## Respuesta a Consulta N°1

LIC. PUB. N° 49/2022

Obra: "CONSTRUCCION DE ESCUELA TECNICA PROFESIONAL DE ANGACO",  
DEPARTAMENTO ANGACO.

## MURO DOBLE LADRILLO COMUN TRABA ANCHO 40cm

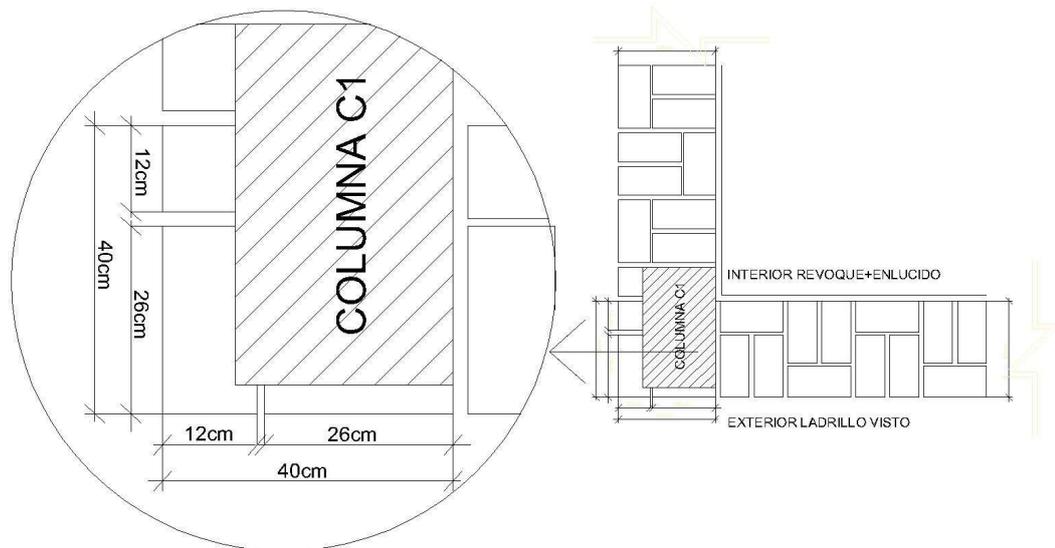
En el itemizado, y en detalles, tenemos diferentes tipologías de Muros, que de acuerdo a las exigencias sísmicas de la provincia, no corresponden, teniendo en cuenta que la contratista debe ejecutar el proyecto ejecutivo, consultamos/proponemos reemplazar los muros dobles, y ejecutar en el exterior muro de ladrillo común (6x12x26), con traba 40cm, para cumplir las condiciones estructurales de la provincia, y además conservar la pauta de que la estructura de H°A°, (columnas y vigas), quede enchapada con los muros, adjuntamos detalle.

En el interior consultamos/proponemos muro de ladrillo de soga, de 18cm, para poder cumplir con las exigencias estructurales sismos resistentes. –

En respuesta a las consultas realizadas, se comunica que se deberá tener en cuenta lo especificado en el Pliego de Especificaciones Técnicas, apartado 1.3. Proyecto ejecutivo (documentación de obra), los oferentes deberán presentar desarrollo, gráficos, descripción, detalles, planillas, etc. de consideraciones particulares cotizadas a fin de completar y complementar el proyecto licitatorio en su propuesta técnica para ser estudiados por la Comisión Evaluadora. Dicha comisión evaluará la oferta técnica más conveniente. Toda la documentación técnica presentada, deberá respetar las normativas vigentes de la D.P.D.U.

## MURO TABIQUE DE HºAº CON PERFORACIONES

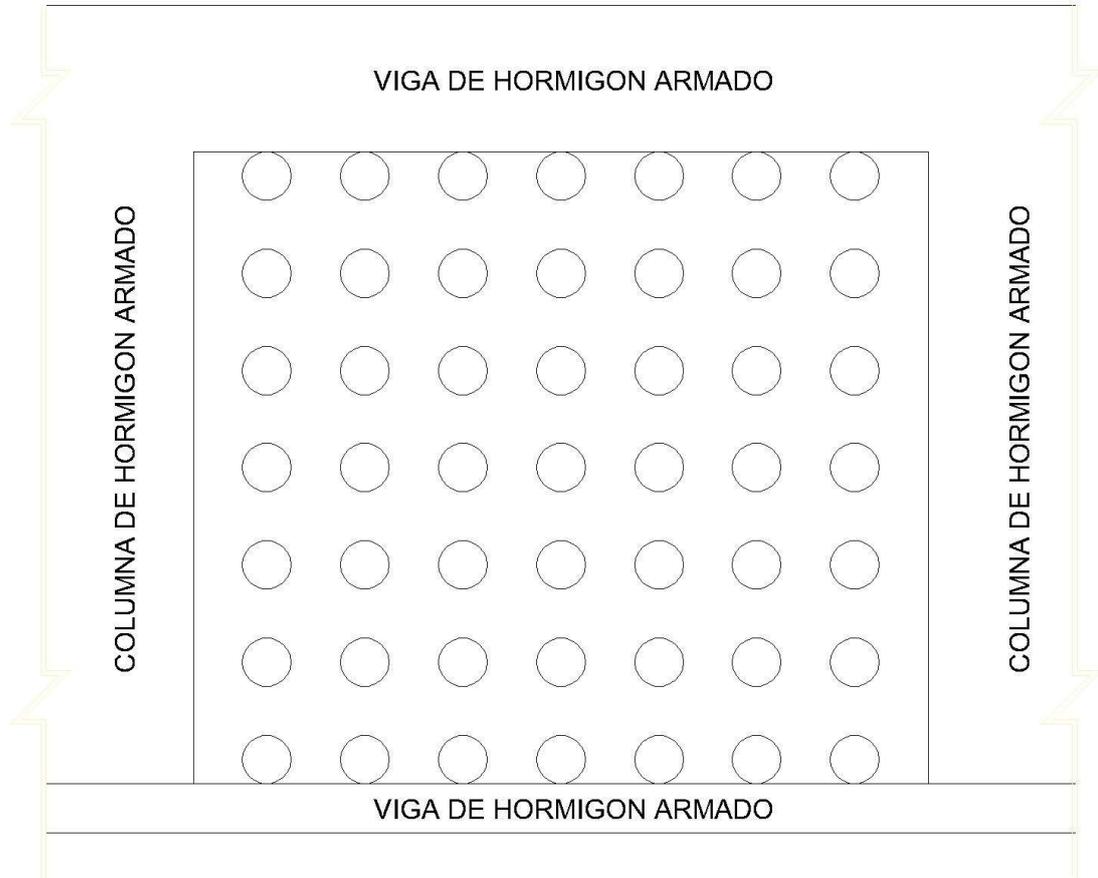
Por último, en la tipología Ladrillo Cribado, que no cumple con la transmisión de esfuerzos hacia la fundación, y para poder mantener la pauta de muro permeable, consultamos/proponemos ejecutar tabique de Hormigón Armado con perforaciones, adjuntamos detalle.
